El Sr. Director gral. de Obras publicas,
acompañando el plano rectificación de
muros de la fachada del Ex-convento
de la Trinidad, destinado a' Minsterio
de Comercio, Instrucción y Obras publi-
cas =

Proyecto

*de variacion de fachada en el ex-convento de la Trinidad de esta Corte, para
destinarlo à Palacio-Ministerio de Comercio, Instruccion y Obras públicas.*

Fachada à la calle de Voladores.

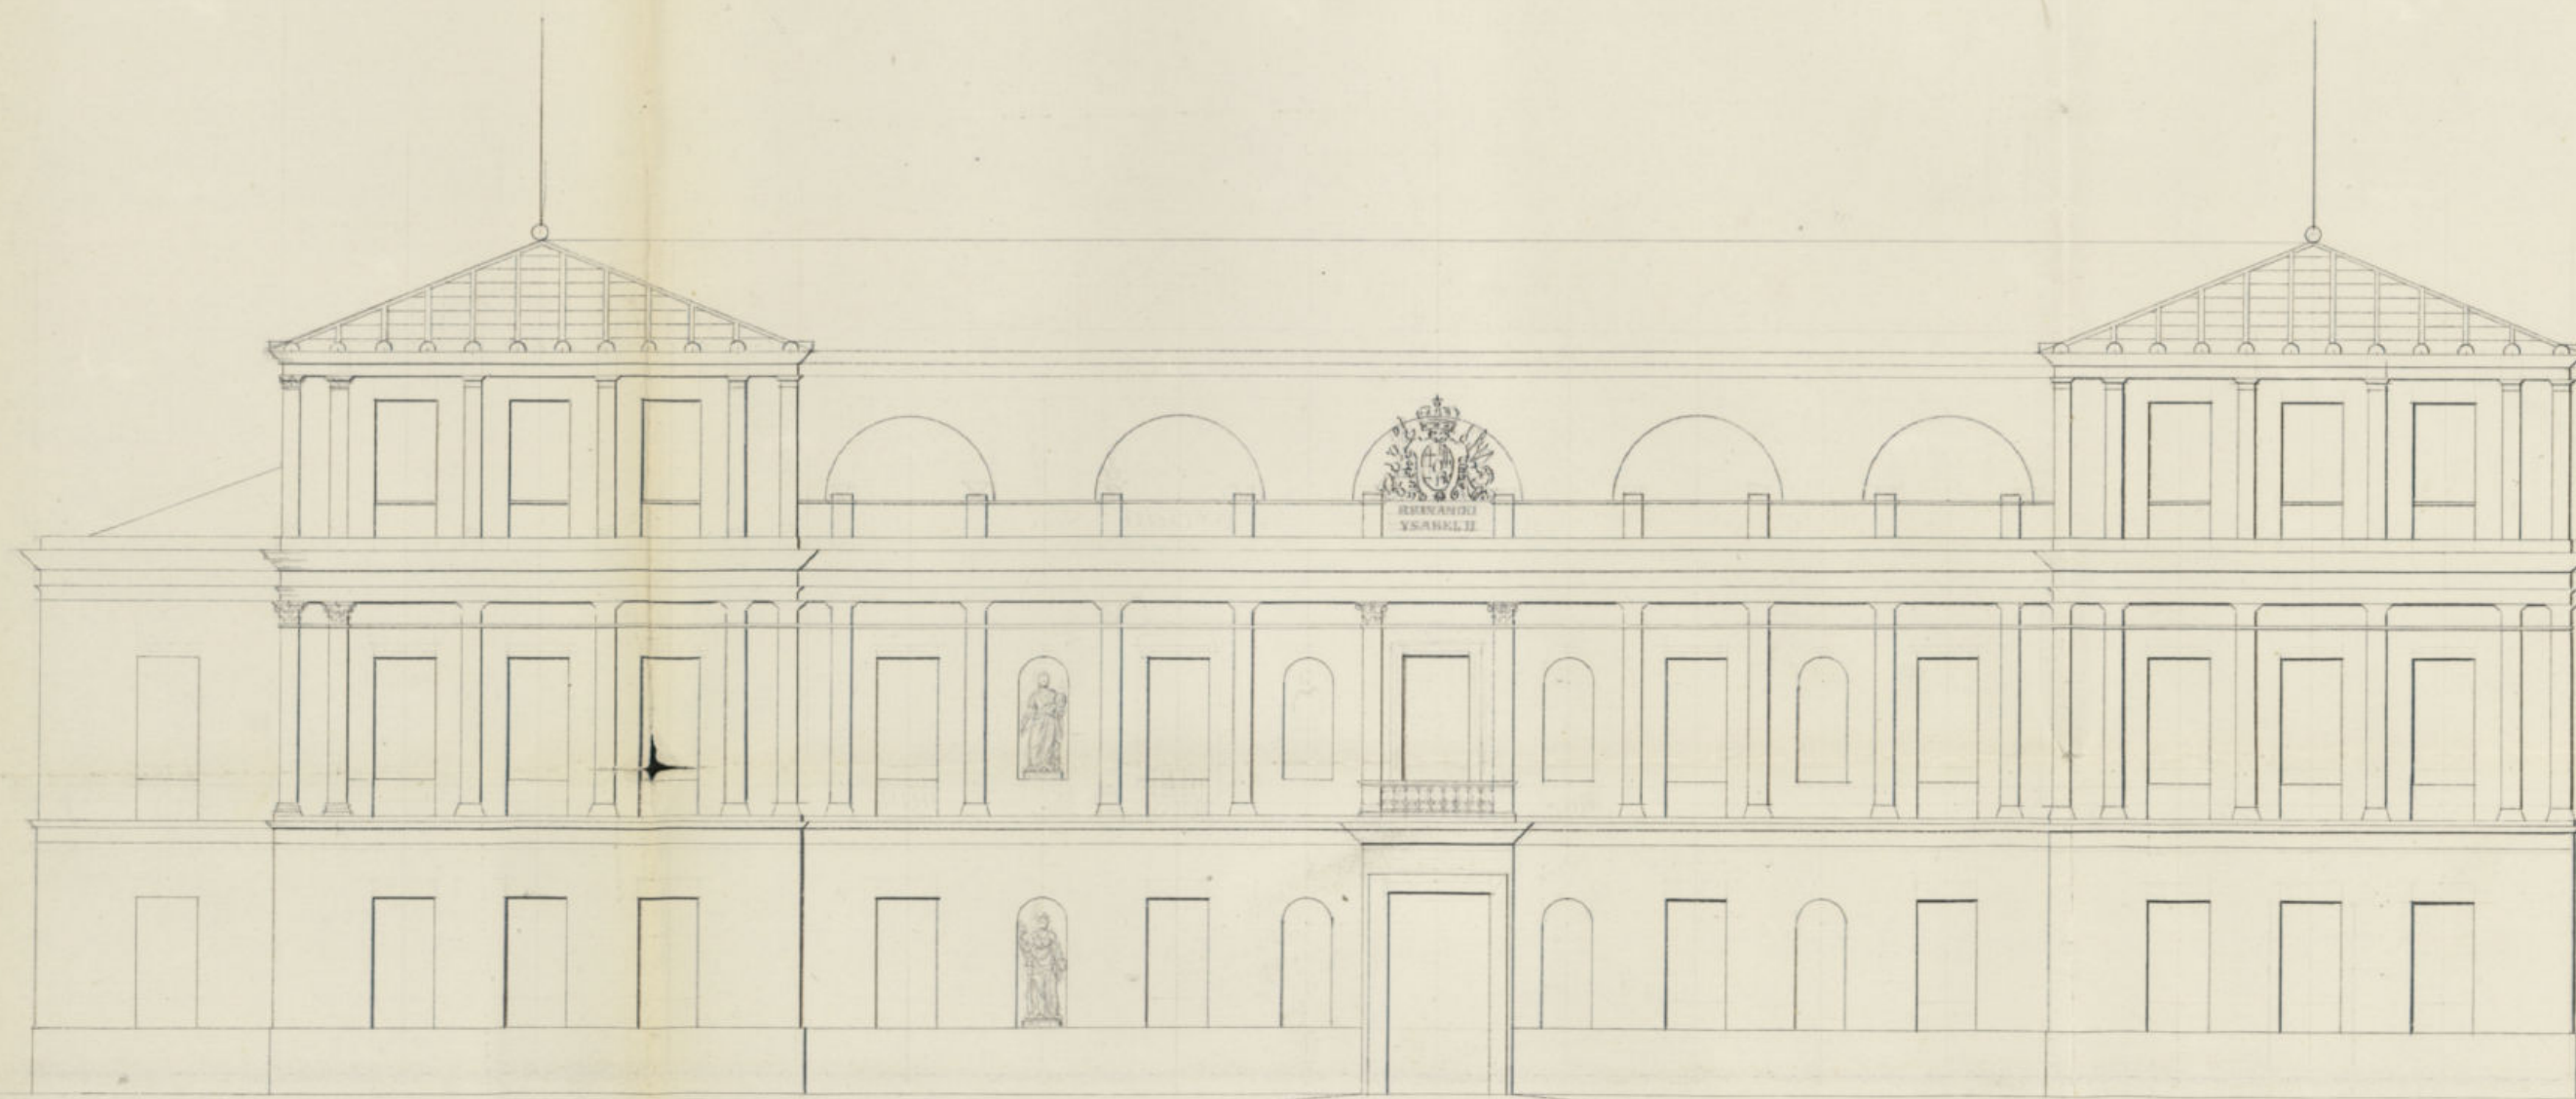
currente, entiendo que la reforma proyectada alejara la idea
del destino primitivo de dicho edificio, y al mismo tiempo le
dara un aspecto decente, notandose solo que la fachada a la
Calle de Pelatores no está en armonia con la principal, pues de-
corada está con resaltes, nichos, y un orden de pilastros, es desagra-
dable por cierto al paso repentino que se nota en la primera com-
pletamente desnuda de adornos y sin mas que la cornisa general
y la imposta, siendo natural por lo menos que el mismo orden
que decorá el cuerpo principal por uno de sus frentes se presenta-
ra tambien en el costado. Sin embargo como esto proceda
talvez del poco tiempo que parece se haya dado para ejecu-
tar la obra segun la premura con que se está ejecutando, talvez el
profesor habra tenido que suprimir la decoracion citada y que en
mi entender exigia la unidad de la composicion, y en este concepto
puede disimularse y conceder la licencia necesaria para la ejecu-

cion de la obra, siempre que se haga segun el diseño presentado
recogiendo las aguas de lluvia por medio de bajadas segun es-
ta mandado en el bando de 24 de Enero ultimo y bajo la
direccion de Arquitecto aprobado; Mas sin embargo de lo
manifestado V. S. S. dispongan lo mas conveniente. Ma-
drid 27 de Setiembre de 1848.

La Comision de Obras, no tiene que añadir nada a lo
que espone en su informe el Arquitecto de la Villa Sanchez
Perrador, respecto a la licencia solicitada con prenuencia de la alca-
da de la nueva fachada en el edificio que fue Convento de la
Trinidad y hoy se destina al Ministerio de Obras publicas; pero
al mismo tiempo que no puede menos de adherirse a aquel, cree en
la Comision faltar a sus deberes, si no recordase a V. Excmo. una
circunstancia respecto al edificio de la Trinidad, que es de la mas
alta importancia para el buen servicio de la poblacion, y se trata
muy inmediatamente con los planes de mejora de la Villa, acordados
por V. Excmo. en diversas ocasiones.

Esta mejora, una de las mas importantes que pudiera emprender la Administracion Municipal, se ha visto de repente frustrada y contradicha con el proyecto de obra que se presenta hoy para la Trinidad; y como quiera que no puede presumirse que el Gobierno de S. M. y singularmente el Ministerio de Obras publicas consagrado especialmente a las mejoras materiales, tubiera noticia de aquel plano o pensamiento, pues a haberla tenido, probablemente tubiera dispuesto el Sujo. en consonancia con el de la Municipalidad, entendiendose por lo tanto la Comision, que el Excmo. Ayuntamiento, sin negarse por ello a la licencia demandada, pudiera consultar inmedia-

tamente al gobierno de S. M. su idea anterior de som-
por la calle nueva por el Callejon Claustro y Torre de la
Eximidad que mira directamente a la calle de Carreras,
y Solicitar que el Ministerio de Comercio y Obras
publicas en la reforma de dicho edificio, se adhiera a
aquel plan y suprima la parte de Claustro y Torre
que ha de destinarse a Calle, quedando de este modo ais-
lado e independiente el edificio reformado.
